# ÚZEMNÍ PLÁN MĚSTA BRNA

Textová část odůvodnění Příloha č. 5  
kapitola 19

## VYHODNOCENÍ PŘIPOMÍNEK

**b) Veřejná projednání Návrhu ÚPmB z roku 2020 (červen)**

#### Bc-4 Ruda - Vejrostova:

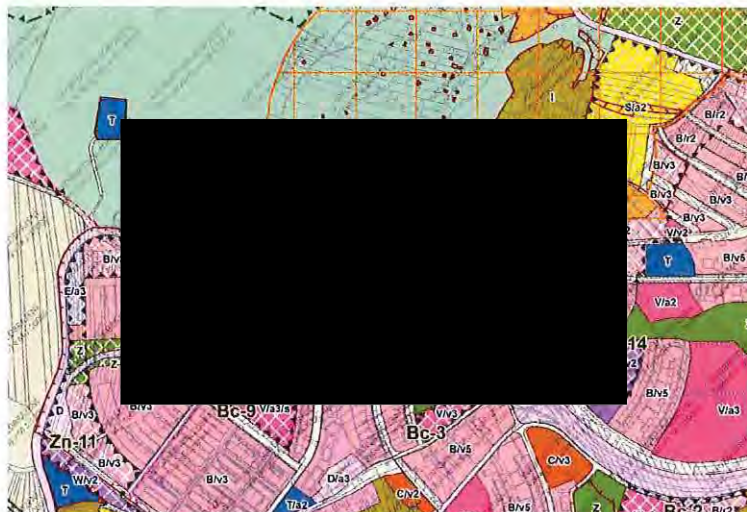
Plocha pro výstavbu rodinných domů je navrhována na místě současného pole a v návaznosti na les. Plocha leží těsně u plánovaného frekventovaného dopravního křížení. Místo má díky tomu jen slabou návaznost na urbanizované území. Zástavbu pole a s ní spojené znehodnocení zemědělské půdy považujeme za současných podmínek za zbytečné. V důsledku odtrženosti území od organismu města není dost dobře možné zajistit dobrou kvalitu života v obytné lokalitě a tato lokalita bude nejspíše závislá na automobilové dopravě.

#### By-5 Kostky:

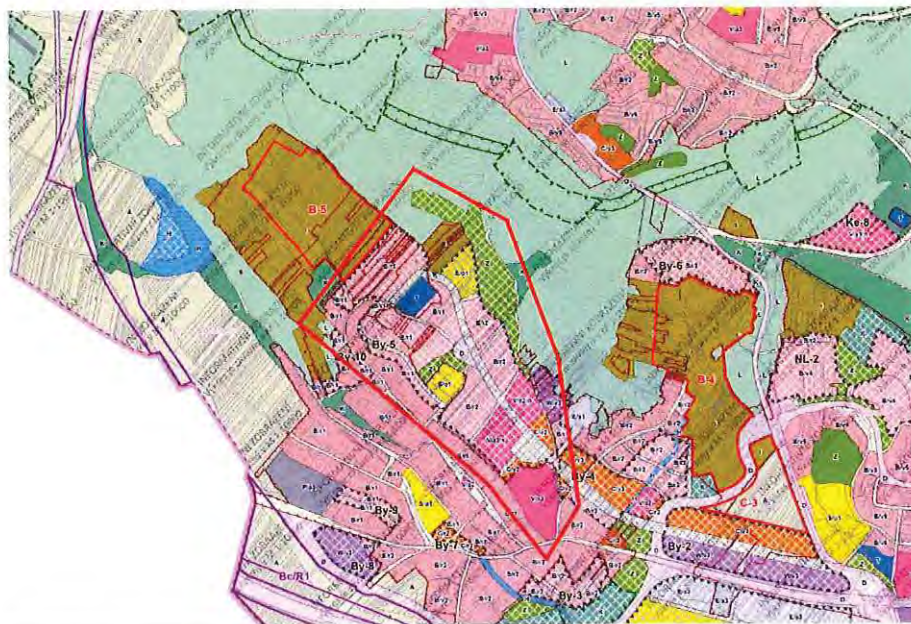
Návrh nové městské čtvrti v okrajové zóně města je příkladem správného uvažování. Je navrhována polyfunkční čtvrť s potenciálem docházkové dostupnosti většiny potřebné obchodní a veřejné vybavenosti, a s jasně vymezeným veřejným prostranstvím. Počítá se i s modrozelenou infrastrukturou a se zavedením kapacitní MHD (prodloužení tramvaje). Přesto není návrh v některých těchto přínosech zcela důsledný a rozšiřování v okrajových částech města je diskutabilní, protože omezuje rozvoj v mimobrněnských regionech Jihomoravského kraje.

#### MB-3 brněnský Ring Koliště-Benešova:

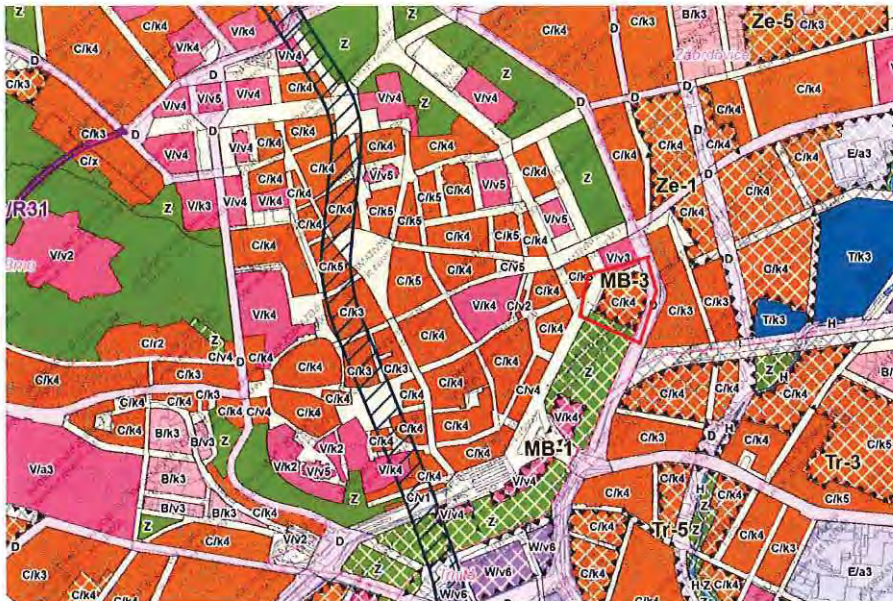
Návrh územního plánu neodpovídá významnosti a závažnosti plochy v centru města. Pravděpodobně se jedná o přizpůsobení plochy již řadu let plánovanému a spícímu developerskému záměru. Z důvodu hlukové zátěže není místo vhodné pro bydlení. Je také nanejvýš vhodné, aby místo navázalo na brněnský parkový okruh a nepřerušovalo jej – vymezit v návaznosti na budovu zelené veřejné prostranství, které zpříjemní prostředí frekventované zastávky MHD.

Připomínka číslo 19 (zákres)

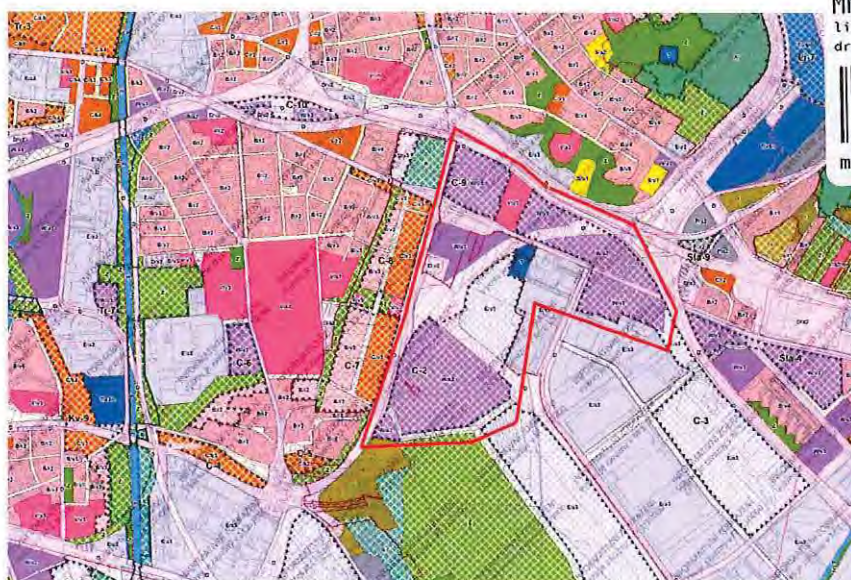
- 1) Provéřit možnost umístění bydlení v lokalitě: hluková studie, bariérové domy, izolační vliv zeleně.
- 2) Navrhnout lokalitu pro lehkou výrobu (nikoliv pouze skladování) a tím vytvořit pracovní příležitosti v dosahu stávajících obytných oblastí.
- 3) Využít rozsáhlého prostoru pro realizaci pokročilejších forem klimatické infrastruktury: např. kořenové ČOV, výrobní energie z obnovitelných zdrojů apod.

**Sa-3 Sadová východ:**

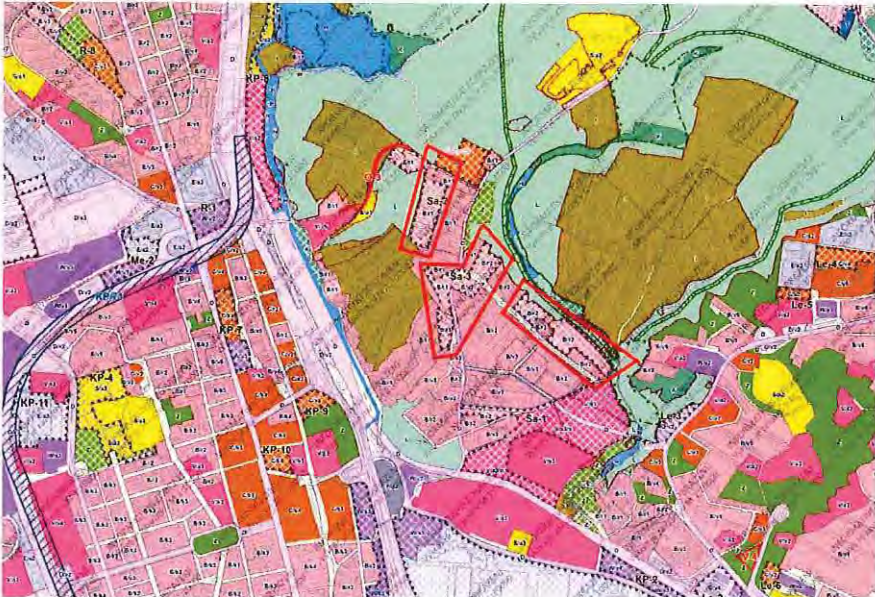
Obytná čtvrť Sadová je příkladem nevhodně řešené monofunkční developerské zástavby. Jejimi hlavními problémy jsou nedostatek veřejné vybavenosti, nadměrná kapacita budov, nedostatek zeleně i veřejných prostranství s rekreační funkcí a špatná dopravní i pěší obslužnost, díky které je lokalita závislá na automobilové dopravě. Architektonické řešení domů neumožňuje vytvoření živého městského parteru s veřejnými i komerčními službami. Průchodnost do přírodního okolí je nedostatečná. Příležitost k alespoň částečné nápravě situace poskytují dosud nezastavěné oblasti. Plocha Sa-3 má navíc potenciál pro vymezení veřejného prostoru s charakterem lokálního centra.

### Ky-3 Kníničky - Čihadla:

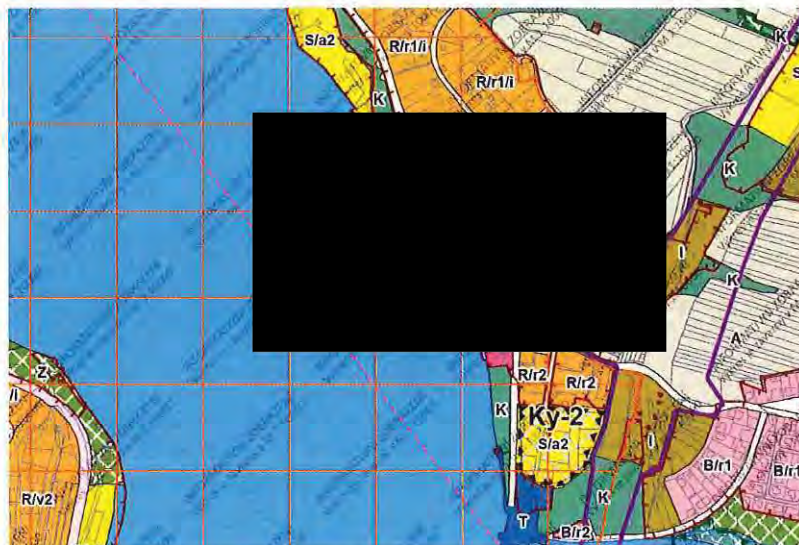
Jedná se o plochu po nedávno zbouraném hotelu Přehrada (bývalý hotel Družba postavený pro potřeby SSM). Místo přiléhá k dopravně vytížené cestě v důležité rekreační oblasti na levém břehu Brněnské přehrady. Domníváme se, že znepřístupnění velkého pozemku, jeho rozparcelování, ohrazení a vyplnění území rekreačními chatami není šťastné. Přestože na ulici Hrázní bývá čilý ruch, pohybuje se na ní velký počet chodců, cyklistů i aut, jde pouze o průjezdní oblast, která by si zasloužila oživení. A to takovým využitím, které bude sloužit pokud možno všem sociálním vrstvám a bude vnášet život do místa celoročně, nejen v letní sezóně.

#### Str-2 Brno centrum Úvoz - Tvrdého:

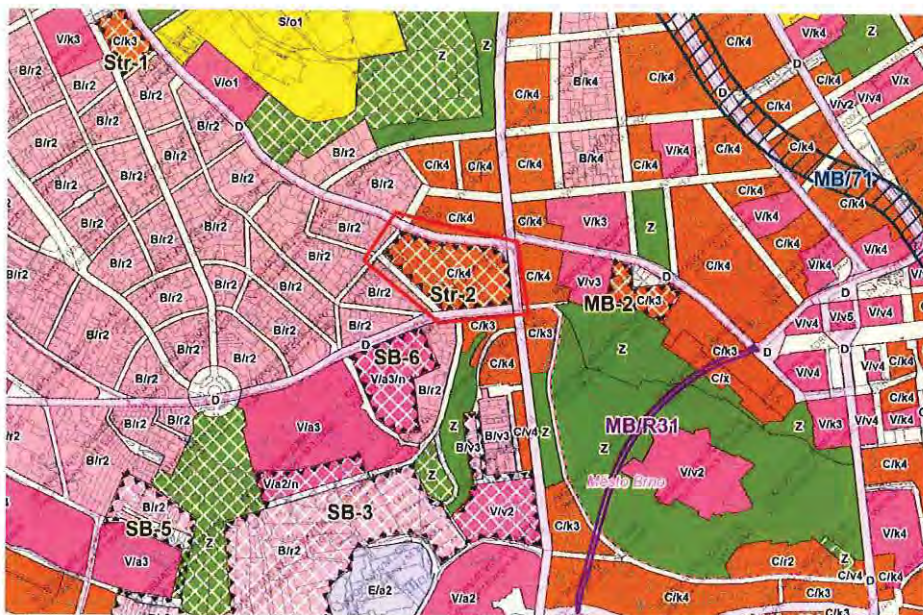
V současnosti se na místě nachází areál VUT s podvyžitými budovami. VUT zřejmě opustilo záměr vystavět zde integrovaný areál umělecko-technických fakult (FA, FAVU...) a vnést tak ohnisko života do poněkud jednotvárné, převážně obytné výstavby širšího centra. Určením místa pro polyfunkční developerskou výstavbu zde vzniká prostor pro gentifikaci (lukrativní výstavba jen pro jednu – dostatečně movitou sociální vrstvu). Význam místa v urbánní struktuře Brna je podle našeho názoru mnohem větší než navrhované využití.
